Krycí list ZBV

Název Stavby dle SoD: Okružní křižovatka- ul. Jana Kouly, Zborovská, Krále Jiřího a technický areál města, Český Brod Název stavebního objektu/provozního souboru (SO/PS): Úprava PK v majetku Středočeského kraje	Číslo SO/PS / / pořadí Změny SO/PS: SO 101	Číslo ZBV: 1
---	--	---------------------

Změnový list		
Název Stavby dle SoD: Okružní křižovatka- ul. Jana Kouly, Zborovská, Krále Jiřího a technický areál města, Český Brod	Číslo SO/PS / / pořadí Změny SO/PS: SO 101	Číslo ZBV / Skupina změny: 1 . 3
Název stavebního objektu/provozního souboru (SO/PS): Úprava PK v majetku Středočeského kraje		
Strany smlouvy o dílo SMLD-0515/00066001/2024 a 202400144 na realizaci uvedené Stavby uzavřené dne 10.05.2024 (dále jen Smlouva): Objednatel: Krajská správa a údržba silnic Středočeského kraje, příspěvková organizace se sídlem Zborovská 81/11, 150 00 Praha 5, Smíchov Zhotovitel: B E S s.r.o. se sídlem Sukova 625, 256 01 Benešov		
<u>Přílohy Změnového listu</u> 1. Krycí list 1 počet listů 2. Změnový list 2 počet listů 3. Zápis o projednání ocenění soupisu prací 1 počet listů 4. Rozpis ocenění Změn položek 1 počet listů 5. Přehled zařazení změn do Skupin 1 počet listů 6. Přehled

SCHEMA 1KS KOPANÉ SONDY

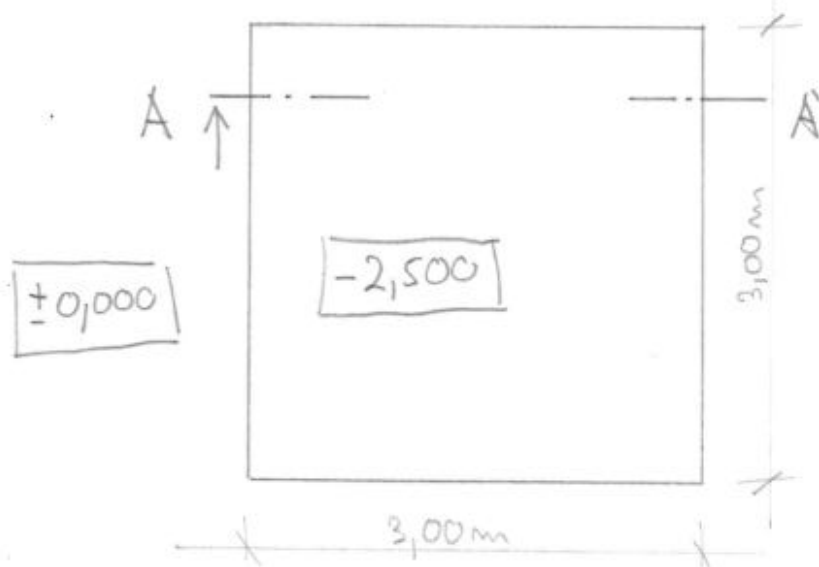
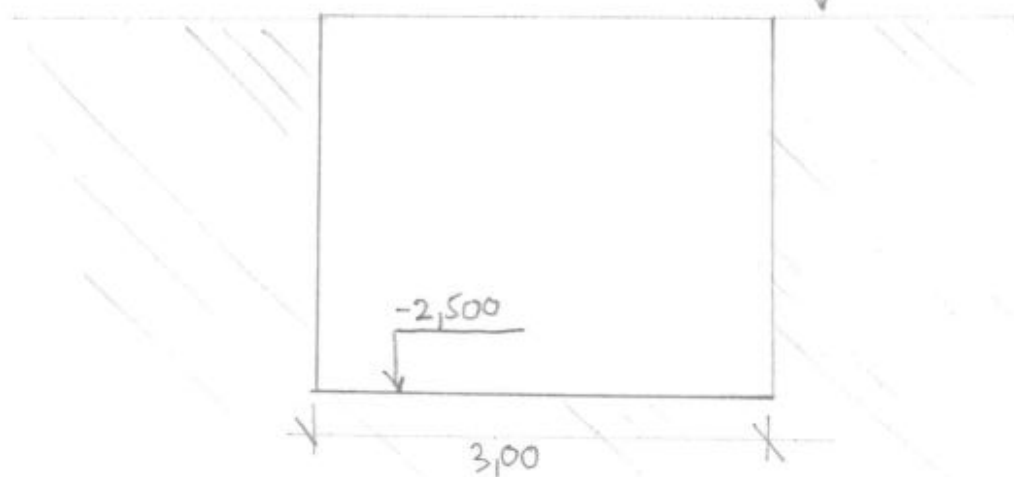
ZBV 1: 6*(3*3*2,50) = 135,00 M3											
		JEDNOTKOVÁ CENA PŘEVZATA Z OTSKP 2024											
		Přílohou tohoto dokumentu je schéma ukazující provedenou velikost soni											
N2	87627	CHRÁNICÍKY Z TRUB PLASTOVÝCH DN DO 100MM	M	0,000	49,000	49,000	194,29	0,00	0,00	9 520,21	9 520,21	9 520,21	100,00%
		ZBV 1: 5+5+5+5+7+7+7+8 = 49,00 M											
		JEDNOTKOVÁ CENA PŘEVZATA Z OTSKP 2024											
		Délky zaměřeny ručně metrem na stavbě za přítomnosti TD											
N3	969158	VYBOURÁNÍ POTRUBÍ DN DO 600MM VODOVODNÍCH	M	0,000	52,500	52,500	1 492,63	0,00	0,00	78 363,08	78 363,08	78 363,08	100,00%
		ZBV 1: ZAMĚŘENO METREM NA STAVBĚ = 52,500 M											
		JEDNOTKOVÁ CENA PŘEVZATA Z OTSKP 2024											
		Délky zaměřeny ručně metrem na stavbě za přítomnosti TD											
Celkem							6 340 011,17	0,00	123 143,94	6 463 155,11	123 143,94	1,94%

-CELKEM PROVĚDENO 6 KS
